Deckblatt mit Ergänzungen und Änderungen vom 02.03.2015

Freistaat Bayern
Autobahndirektion Südbayern

Planfeststellung
A 94 Simbach - Pocking (A 3)
Neubau
Malching - Kirchham
 Bau-km 20+300 bis Bau-km 26+275
mit Verlegung der St 2110
 von Bau-km 0+000 bis Bau-km 0+920 (St 2110)
 Maßstab 1 : 2000

Lageplan
 von Bau-km 22+200 bis Bau-km 24+400 (BAB A 94)
 von Bau-km 0+000 bis Bau-km 0+920 (St 2110)
 Maßstab 1 : 2000

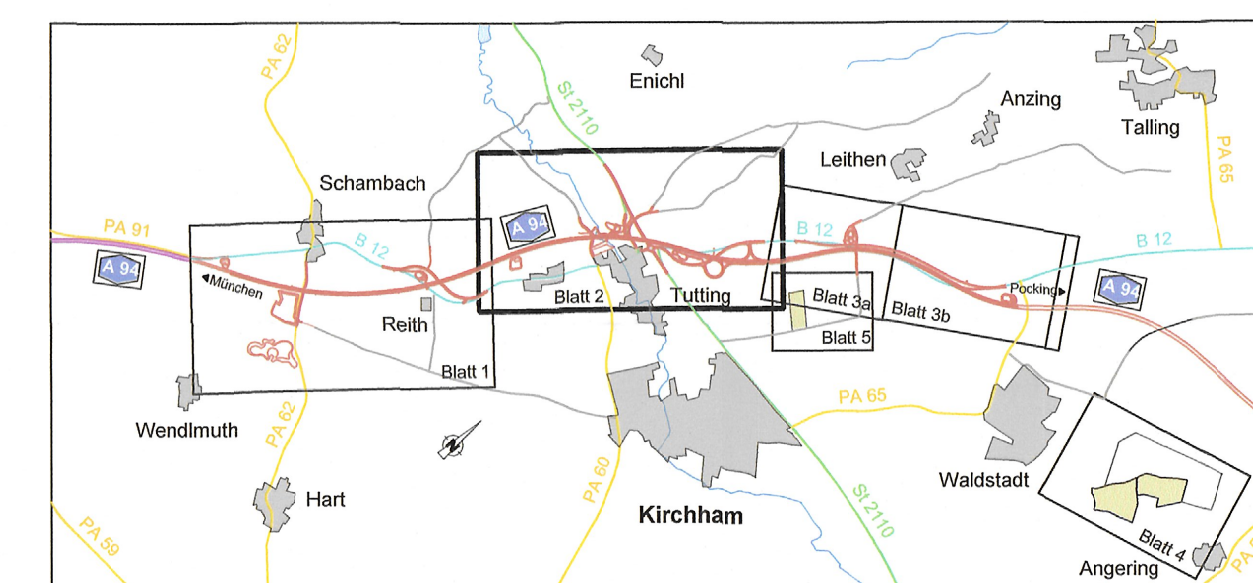
| Nr. | Art der Änderung | Datum | Name |
|-----|--|-------|------|
| 1. | BW-Nr. 1.1.21 Zufahrt für Fl.Nr. 1222 verlegt | | |
| 2. | BW-Nr. 7.5.1 Holzlageplatte ergänzt | | |
| 3. | BW-Nr. 1.2.32 Wegverlegung ergänzt | | |
| 4. | BW-Nr. 3.2.7 Durchlässe SM 601 der Wegverlegung angepasst | | |
| 5. | BW-Nr. 3.2.13 Bauelementnummer ergänzt | | |
| 6. | BW-Nr. 4.4.3 Wasserleitung wurde zu BW-Nr. 4.4.8 (lediglich Berichtigung der Nummer im Lageplan) | | |
| 7. | BW-Nr. 4.1.14 Telekabelleitung ergänzt | | |
| 8. | BW-Nr. 4.3.1 Verlegung der Gestaltung geändert (Änderung der Darstellung im Lags- und Grundwasserplan) | | |
